INSTITUTO NACIONAL DE METROLOGIA, NORMALIZAÇÃO E QUALIDADE INDUSTRIAL- INMETRO

Portaria INMETRO/DIMEL/Nº 97 de 14 de junho de 2006.

Art. 1º - Autorizar que seja efetuada modificação na indicação do preço total a pagar no modelo VR – 101 de dispositivo indicador, marca VEEDER-ROOT, aprovado pela Portaria INPM nº 07/74, para utilização em bombas medidoras de combustíveis líquidos.

ANEXO:
01

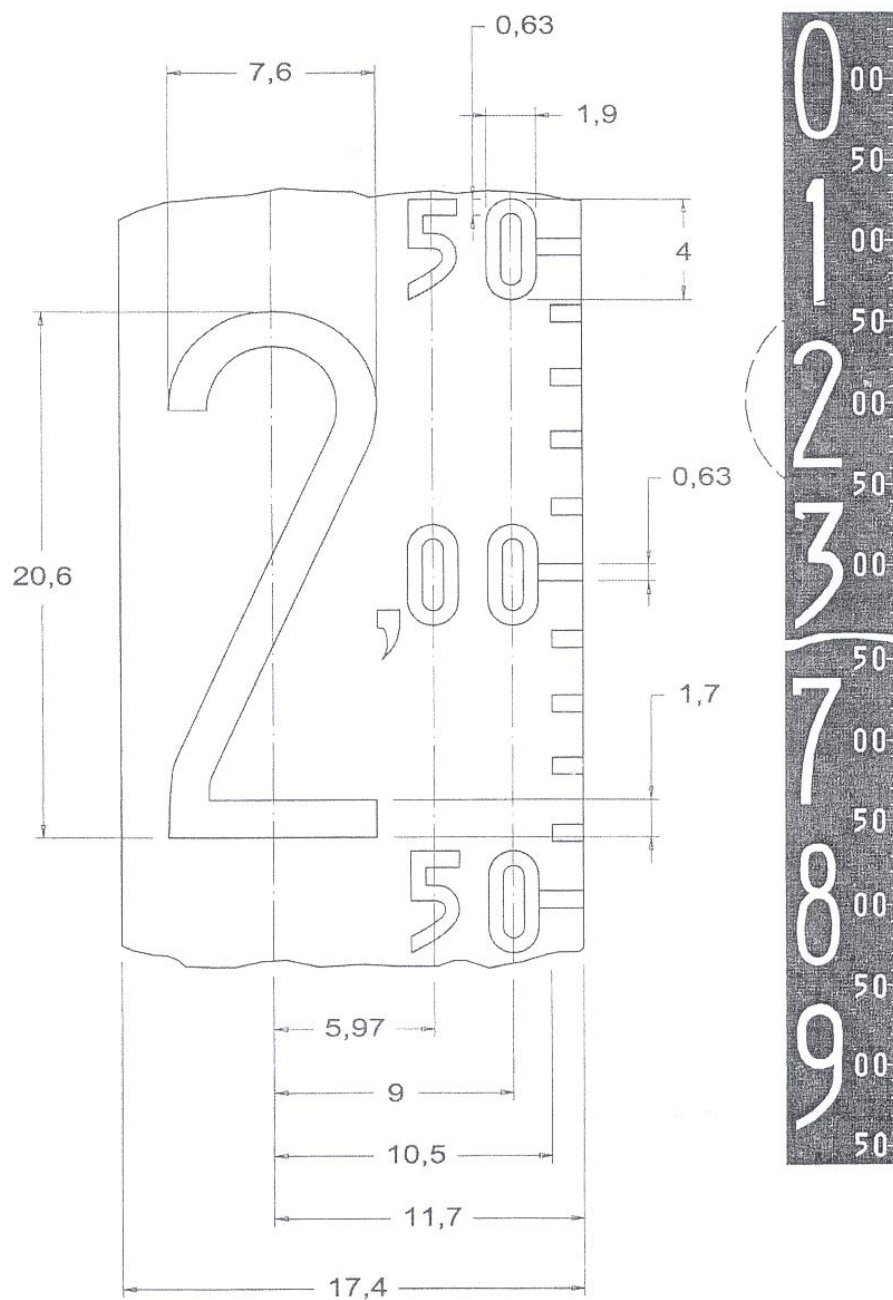
Art. 2º - A indicação do preço total a pagar nos mostradores, das bombas medidoras, novas ou reformadas, modificadas conforme o estabelecido no artigo anterior, deverá estar de acordo com os desenhos constantes dos anexos “1” da presente Portaria.

Art. 3º - Nas bombas medidoras em utilização será permitida a indicação do preço total a pagar, conforme desenhos dos anexos.

ANEXO:
02

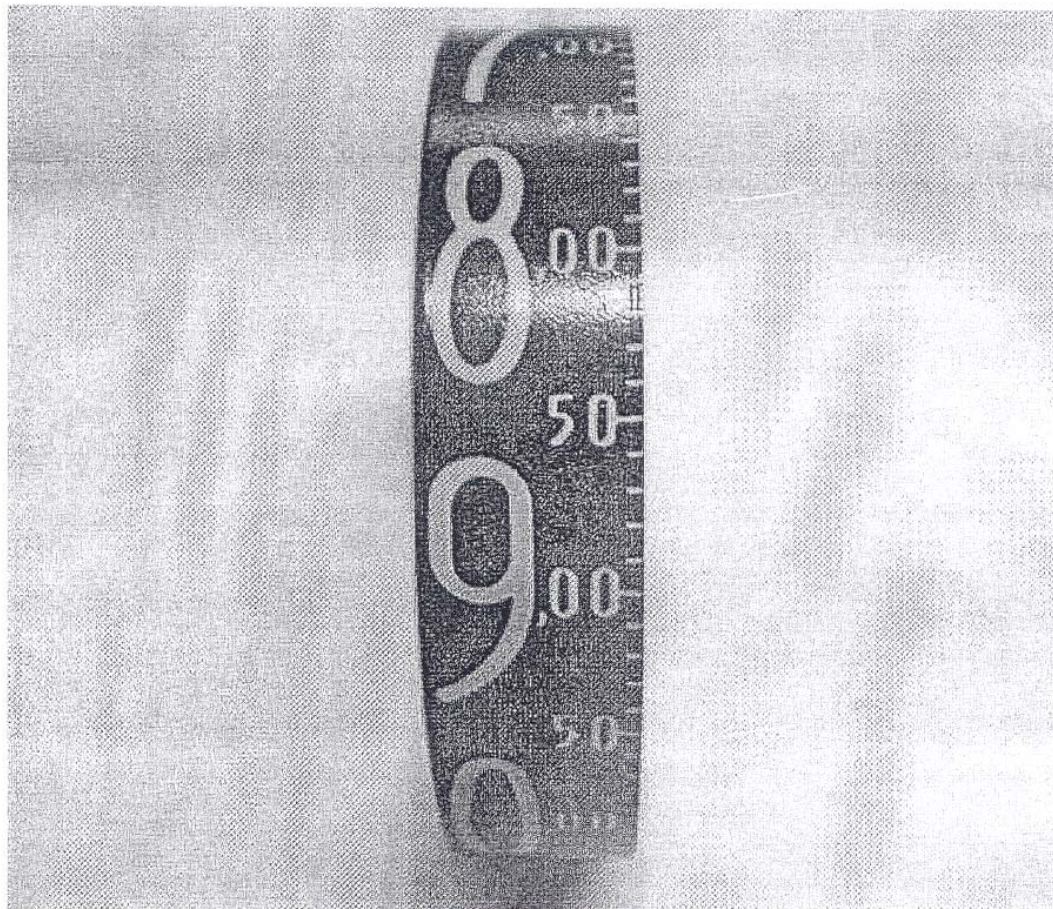
Parágrafo único – A modificação a que se refere este artigo consiste na substituição do último cilindro da direita do preço total a pagar, por outro de mesmo diâmetro, cuja rotação completa corresponde a R\$ 10,00 (dez reais), com numeração a cada R\$ 0,50 (cinquenta centavos) e menor graduação de R\$ 0,10 (dez centavos), possibilitando leituras de até R\$ 9 999,00 (nove mil, novecentos e noventa e nove reais).
